GEN/15/61535953/00/NL/000

Verlag van controle van elektrische installaties op laagspanning en op zeer lage spanning

Europalaan 20, 1600 Sint-Pieters-Leeuw

Aarding

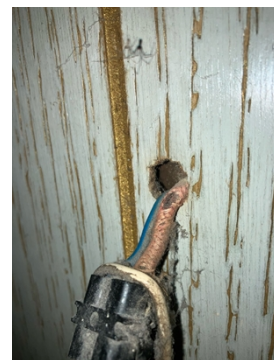
- Een aarding verwezenlijken overeenkomstig de voorschriften (B1: 4.2.3.2.; 5.4.2.; 5.4.3.; B2: 4.2.5.2.; 5.4.2.; B3: 4.2.3.2.; 4.2.5.2.; 5.4.2. ; 5.4.3.).

- Voor huishoudelijke installaties mag de spreidingsweerstand van het aardingsysteem ten hoogste 30 ohm bedragen, of minder dan 100 ohm met de installatie van aanvullende differentieelstroominrichtingen overeenkomstig onderafdeling 4.2.4.3. De spreidingsweerstand van een aardverbinding die gemeenschappelijk is voor verscheidene huishoudelijke installaties moet minder dan 30 ohm bedragen (L1: 4.2.3.2., 4.2.4.3., 5.4.2.1.).

- Contactdo(o)s(zen): de aardingspen dient aangesloten te worden op de aarding van de installatie (B1: 5.3.5.2.).
- Een demonteerbaar aansluitstuk (aardingsonderbreker) dient aangebracht te worden in de aardgeleider teneinde de meting van de verspreidingsweerstand mogelijk te maken (B1: 2.5.; 5.4.3.5.; B2: 2.5.; 5.4.2.2.; B3: 2.5.; 5.4.3.5.).

Overstroombeveiliging

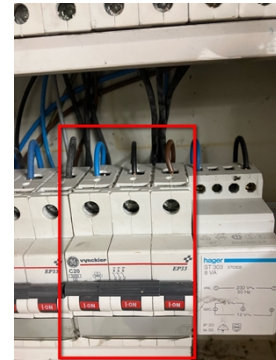
- De nominale stroomsterkte (I_n) van de beveiliging dient aangepast te worden aan de toelaatbare stroomsterkte van de stroomafwaarts geïnstalleerde leiding en/of verbruiker (B1: 4.4.1.1.; 4.4.1.5.; 4.4.3.2.; B3: 4.4.1.1.; 4.4.1.5.; 4.4.4.2.). ALSB !
